Respuestas a la Nota Aclaratoria No. 2, Notificada el 16 de febrero de 2023, del proyecto “EMBARCADERO”, a desarrollarse en el corregimiento de Juan Díaz, distrito y provincia de Panamá.

**1.** La Autoridad de los Recursos Acuáticos de Panamá (ARAP), MEDIANTE NOTA AG-873-2022, remite el informe técnico de evaluación de la primera información aclaratoria del EsIA, donde solicita lo siguiente:

Ilustración 1. Ubicación del proyecto propuesto. Fuente: Google earth febrero de 2023.

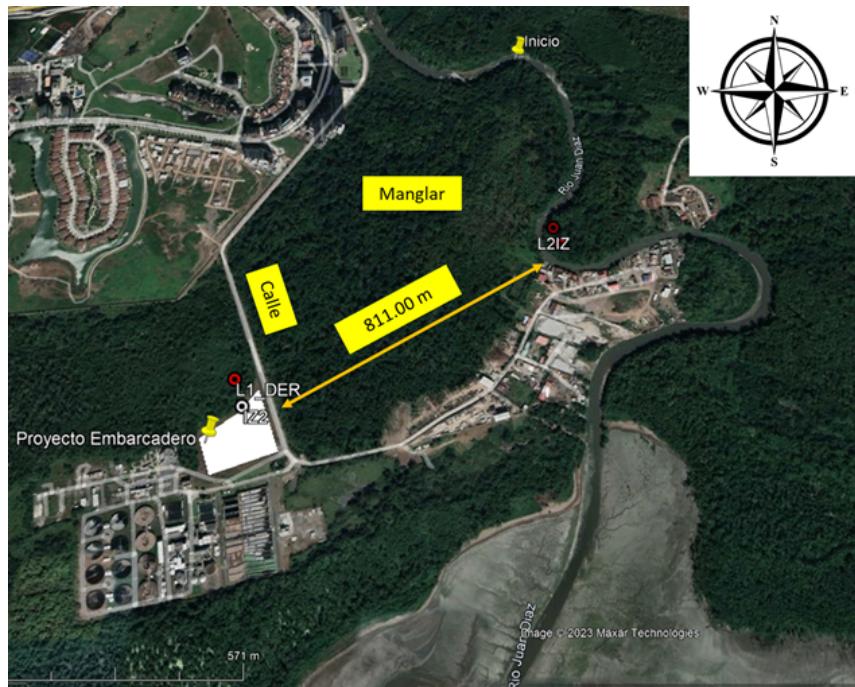
- Precisar cuál será el grado de afectación e incidencia del talud del proyecto a 6,5 msnm sobre el manglar del río Juan Diaz.

Según el análisis del proyecto sin relleno y con el relleno de los 6.5 msnm, los resultados de la modelación hidráulica indican que no hay impacto significativo producto de intervenir el terreno a desarrollar con el relleno.

Al Sur y al Oeste del proyecto se localiza la PTAR de Llano Bonito, al Este la calle que conduce del Corredor Sur al Embarcadero y al Norte un remanente de manglar.

La calle localizada al Oeste actúa como un dique entre el proyecto y los manglares con el río Juan Díaz localizado aproximadamente entre 800 a 1000 metros de distancia.

Ilustración 4. Actualmente existe un drenaje (tubería) para permitir el movimiento del flujo de las aguas entre el lado Este y el Oeste. Fuente: Consultor, 8 de febrero de 2023.

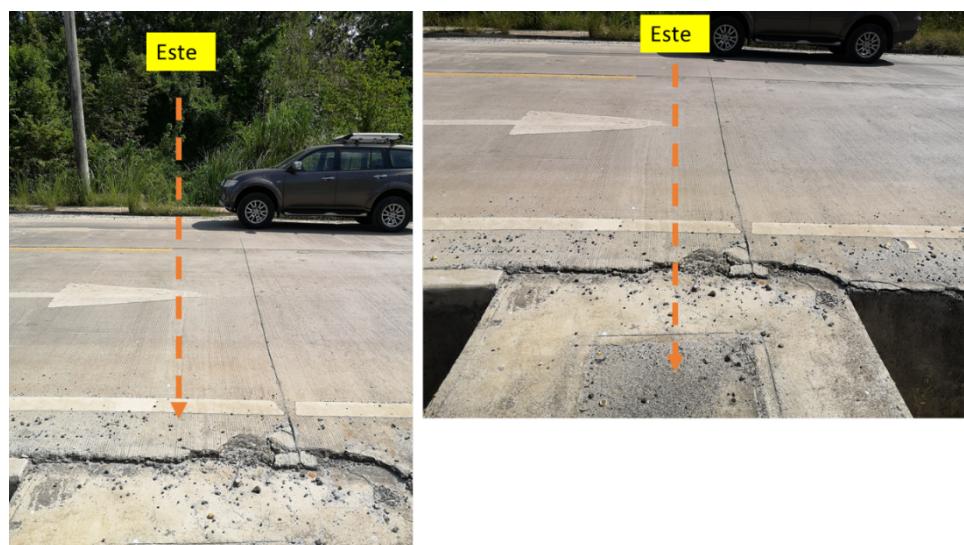
- Ampliar la información presentada de cómo el relleno no afectará los manglares colindantes al proyecto si el mismo se encuentra a un nivel más bajo que el talud que se pretende crear, suponiendo que dicho manglar no reciba agua ni de la bahía ni del río, simplemente se quedará sin flujo de agua.

Actualmente existe un drenaje (tubería) que permite el movimiento del flujo de las aguas entre el lado Este y el Oeste de la vegetación arbórea existente. Se pudo observar que está totalmente seco, lo que indica que es un drenaje intermitente que permite el movimiento y desalojo de las aguas de lluvia durante la temporada lluviosa.

Velocidades promedio, máxima y dirección del viento en estación seca

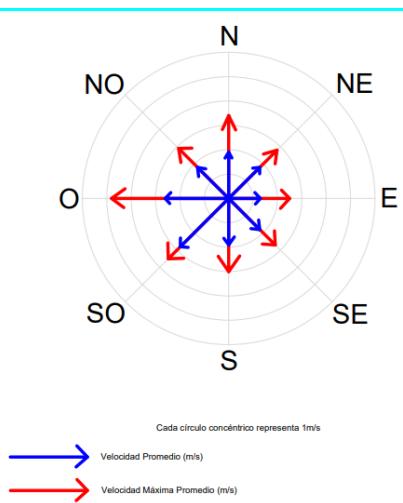
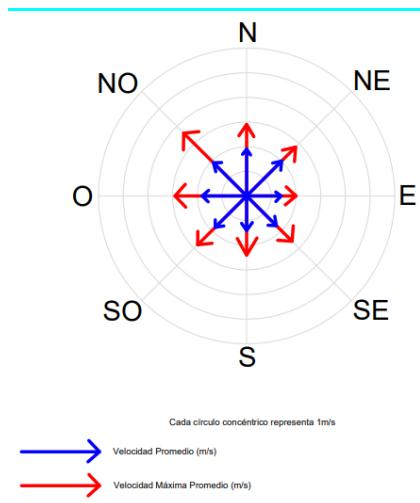
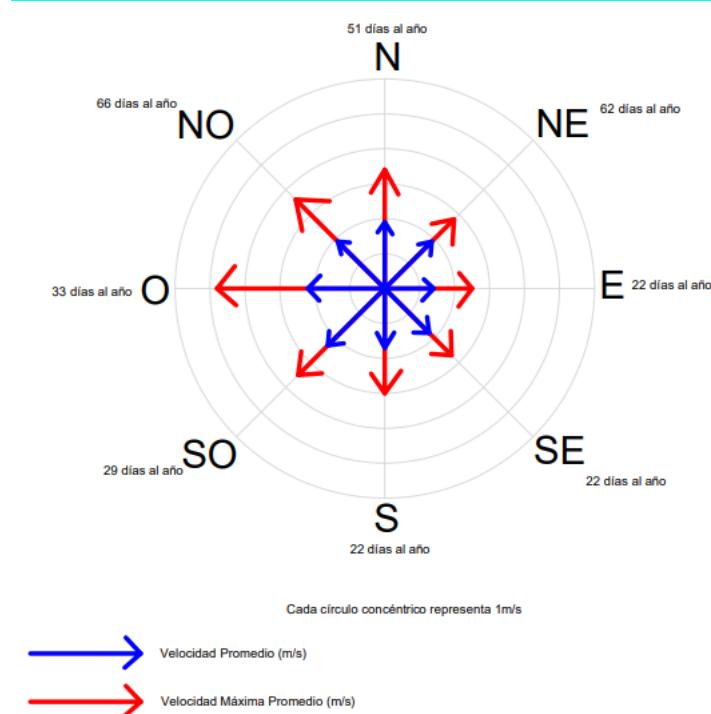
- Presentar una estimación de la rosa de los vientos, con la finalidad de verificar la dirección de los olores producto de la PTAR, con respecto a la ubicación del proyecto.

El EsIA, Categoría III, de la Planta de Tratamiento de Aguas Residuales (PTAR) de Juan Díaz, elaborado por Ingemar Panamá para el Programa Saneamiento de Panamá, presentó el análisis de la rosa de los vientos en el área de proyecto de la PTAR, para la estación seca, la estación lluviosa y el promedio anual.

Este EsIA reporta que durante la estación seca, los vientos procedentes de direcciones Norte, Noreste y Noreoeste (hacia el mar) suman un 63% de ocurrencia, lo que muestra un claro predominio de vientos alisios durante la temporada seca; mientras que los vientos procedentes de la Bahía de Panamá hacia las zonas urbanas de Juan Díaz ocurrieron en un 12% de la temporada.

En cuanto a la estación lluviosa, el EsIA reportó un predominio de los vientos alisios (hacia el mar) (39% de la temporada), pero en menor proporción, sobre los vientos sureños (27% de la temporada) (hacia las zonas urbanas del Corregimiento de Juan Díaz).

Respecto a los promedios anuales, indican un predominio de vientos alisios (hacia el mar), ocurriendo un total combinado de 179 días al año, (49%), sobre los vientos sureños, que ocurren 73 días al año (20%) (hacia las zonas urbanas del Corregimiento de Juan Díaz).

En resumen, se concluye que en el área de la PTAR predominan los vientos alisios procedentes de las direcciones N, NE, NW, los cuales soplan hacia el mar, alejando del área del proyecto cualquier olor molesto que pudiera presentarse.
